ЈАВНО ПРЕДУЗЕЋЕ „ЕЛЕКТРОПРИВРЕДА СРБИЈЕ“ БЕОГРАД
/ЕЛЕКТРОПРИВРЕДА СРБИЈЕ ЈП БЕОГРАД-ОГРАНАК ТЕ-КО КОСТОЛАЦ
Улица Николе Тесле, број 5-7
Број: 08.01-4846 45/1-2019
Костолац, 04.09.2019.

На основу члана 54. и 63. Закона о јавним набавкама („Службени гласник РС“, број 124/12 и 14/15), Комисија за јавну набавку број 3100/0018/2019, за набавку – Прибор за табле и инсталације, на захтев заинтересованог лица, даје

**ДОДАТНЕ ИНФОРМАЦИЈЕ ИЛИ ПОЈАШЊЕЊА
У ВЕЗИ СА ПРИПРЕМАЊЕМ ПОНУДЕ
Бр. 3**

Прилог: слике адаптера

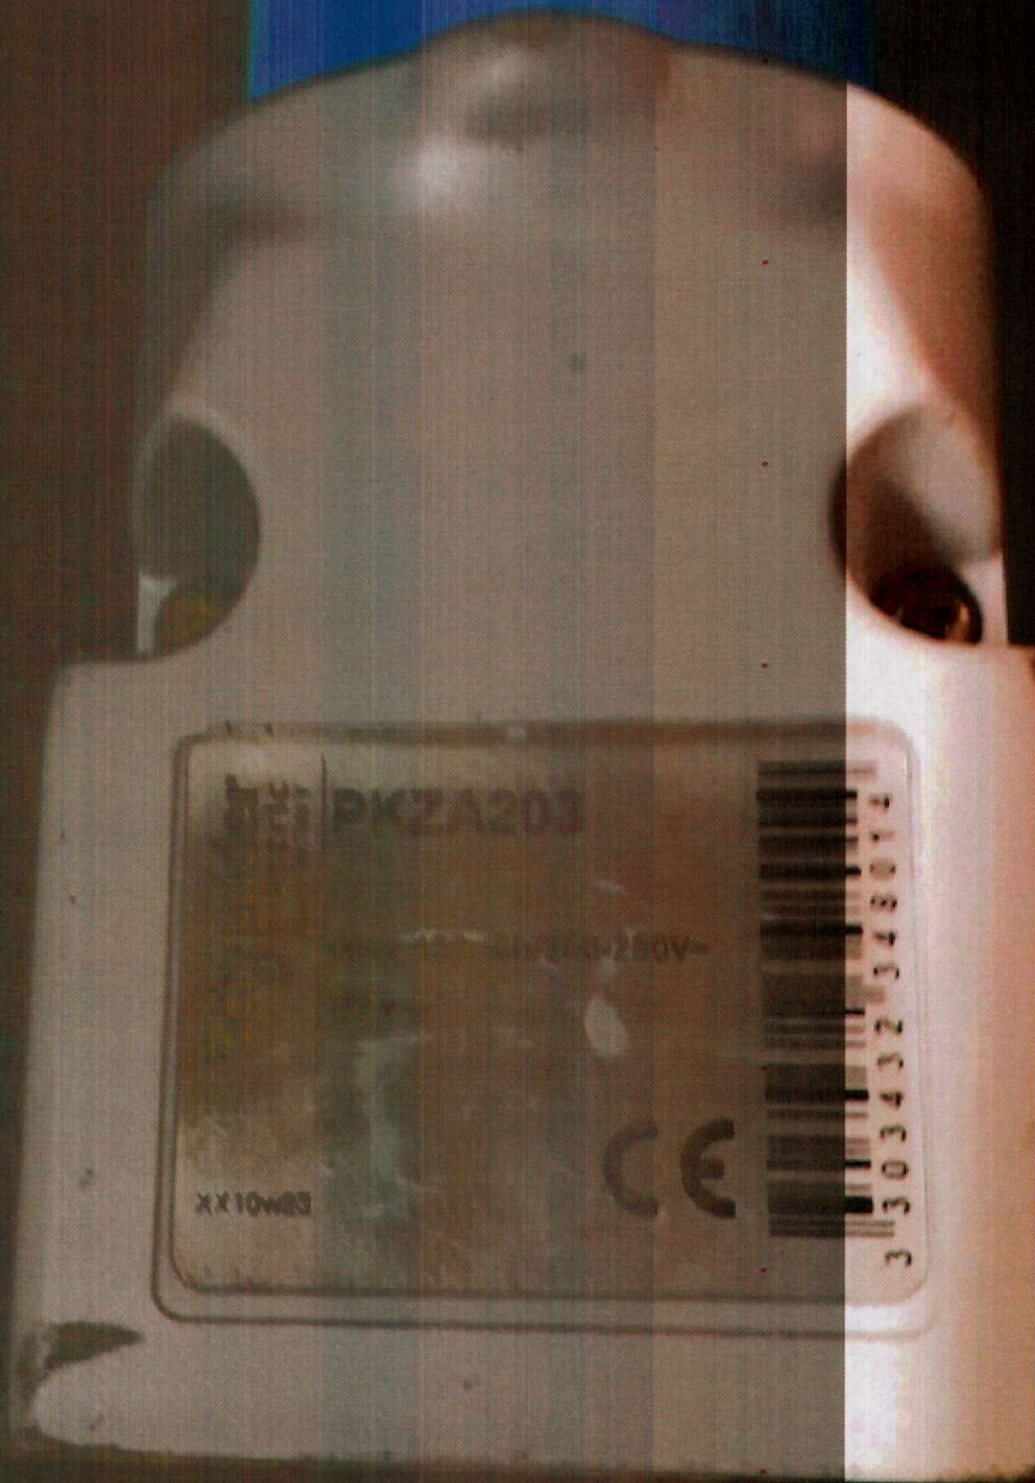
ПИТАЊЕ 1: Позиција број 1:

У опису сте навели да Вам је потребан адаптер систематски за инд. Шуко И каталошки број 83990 Merlin Geren.

Питање број 1:

С обзиром да на интернету није доступно ништа везано за наведену фирму, као ни за каталошки број, можете ли да појасните какав Вам је адаптер потребан.

ОДГОВОР 1: У прилогу вам достављам слике адаптера
